Dodatek č. 4

1. Smluvní strany uzavřely dne 5. 4. 2024 na základě výsledku výběrového řízení veřejné zakázky nazvané „**Novostavba DZR v lokalitě Vrchlabí - stavební práce**“, evidenční číslo veřejné zakázky ve Věstníku veřejných zakázek: Z2023-050632, smlouvu o dílo (tato smlouva dále jako „smlouva o dílo“ nebo „SOD“ či „smlouva“).
2. Tímto dodatkem dochází k nápravě administrativní chyby v příloze dodatku smlouvy č. 3 ze dne 4. 8. 2025 týkající se změnového listu (dále „ZL“) č. 10. K dodatku č. 3 byla administrativní chybou připojena nesprávná verze ZL č. 10. Tímto dodatkem se ZL č. 10 z dodatku č. 3 nahrazuje přílohou č. 1 tohoto dodatku. Jedná se o opravu administrativní chyby, která nemá vliv na změnu ceny plnění uvedenou v dodatku č. 3.

ZMĚNOVÝ LIST					ZL 10	
Nesoulad PD část VZT s PD PBR						
Stavba:		Novostavba DZR v lokalitě Vrchlabí				
Objekt:		DI.4.3. Vzduchotechnika				
Předkládá:		KAMI PROFIT s.r.o			Datum:	27.1.2025
Odesláno / předáno:		Přílohy / počet listů				
poštou		1) Položkový rozpočet změny	8	listů		
e-mailem	X	2) Projektové podklady	4	listů, výkresů		
osobně	"X"	3) Fotodokumentace		listů		
1 Technický popis změny:

ZMĚNOVÝ LIST

ZL 16

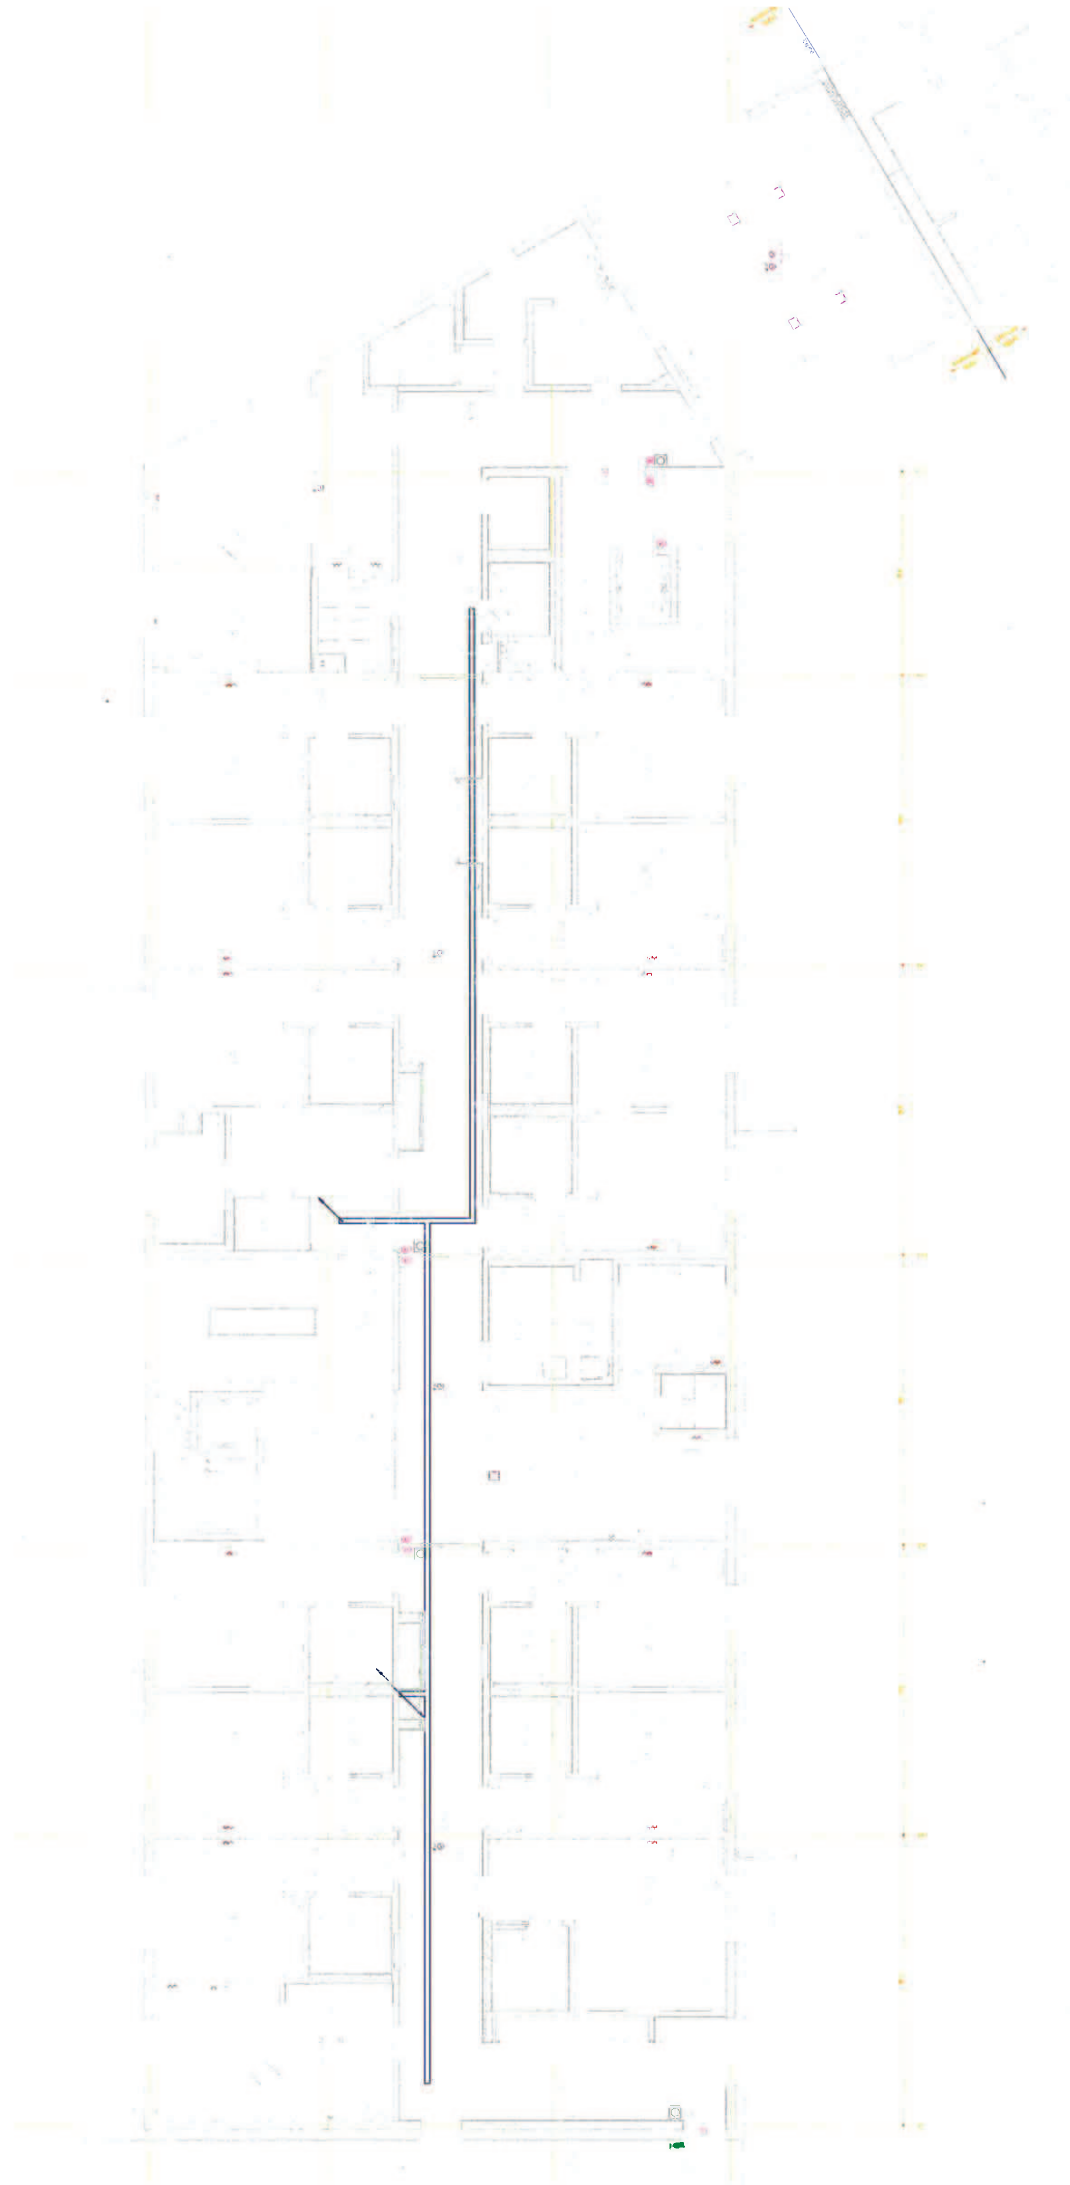
Doplnění výbavy automat.dveří, kartového systému

Doplnění vybavení automatických dveří , kartového přístupového systému, vypínačů k nočnímu osvětlení (NO) v pokojích klientů dle požadavků Uživatele.

Na základě požadavků Uživatele byly doplněny prvky pro ovládání dveří, kartového přístupového systému, vypínačů k nočnímu osvětlení (NO) v pokojích klientů dle požadavků Uživatele.

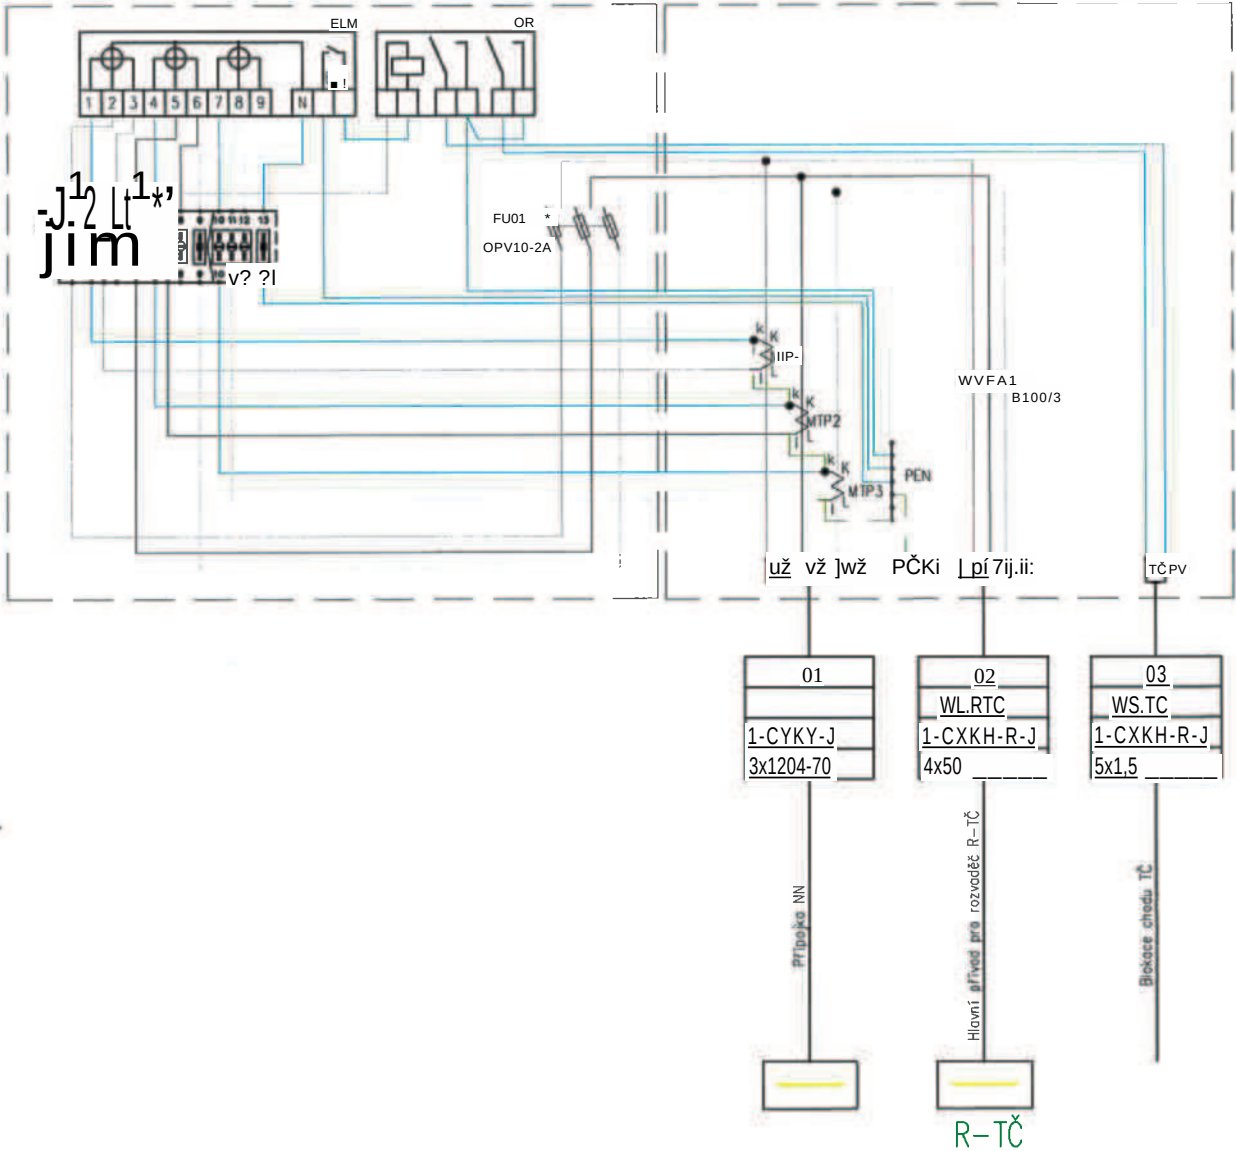
Doplnění elektroinstalace a PD - Tepelná čerpadla

1.1 Popis původního řešení: PD neobsahovala napojení tepelných čerpadel nacházejících se anglických dvorcích na I.PP, která jsou připojena na novou elektro přípojku.

Vypracování nové PD pro připojení tepelných čerpadel, včetně PD rozvaděče, do VV doplněno navíc práce.

Původní PD neobsahuje připojení TČ v AD I.PP.

| ZMĚNOVÝ LIST | | | | | ZL26 | |
|--|-------------------------------------|------------------------------------|--|--|-----------------|----------|
| Doplnění zábradlí 3.NP | | | | | | |

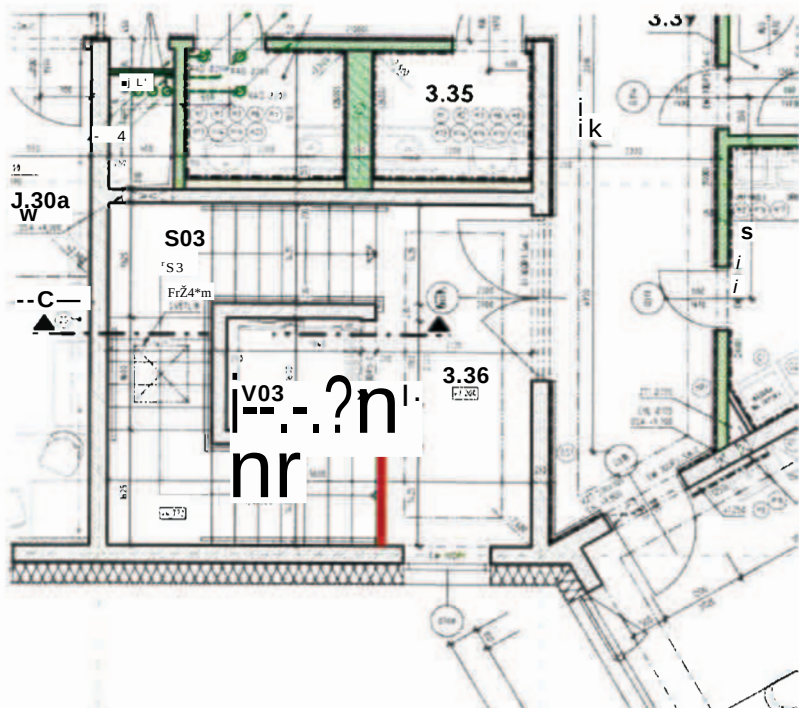
| ZMĚNOVÝ LIST | | | | | ZL26 | |
|--|-------------------------------------|------------------------------------|--|--|-----------------|----------|
| <p>1.1 Popis původního řešení:</p> <p>VV neobsahoval zábradlí na 3.NP pro schodiště SOI a S03.</p> <p>1.2 Popis nového řešení:</p> <p>Doplnění zábradlí na 3.NP pro schodiště SOI a S03 tvar zábradlí podle zámečnického prvku ZI.I.</p> | | | | | | |
| Doplnění zábradlí na 3.NP pro schodiště SOI a S03 tvar zábradlí podle zámečnického prvku ZI.I. | | | | | | |
